## 高浜 1/2 号機 大容量ポンプと送水車の停車位置の変更について

添付資料 1 大容量ポンプ及び送水車の停車位置変更に伴う影響評価について

## 大容量ポンプ及び送水車の停車位置変更に伴う影響評価について

図 大容量ポンプ及び送水車の停車位置変更の概要について

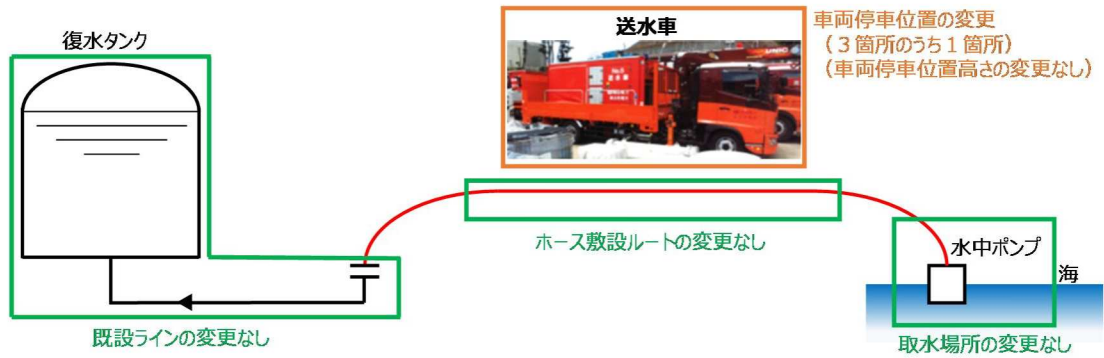
今回の停車位置変更の概要図を示す。

「大容量ポンプ」は、水中ポンプから車両を経由して注水していることから、車両停車位置の変更に伴いホース敷設ルートに変更が生じる。一方、「送水車」は、水中ポンプから車両を経由せず直接注水することから、車両停車位置の変更によりホース敷設ルートの変更はない。
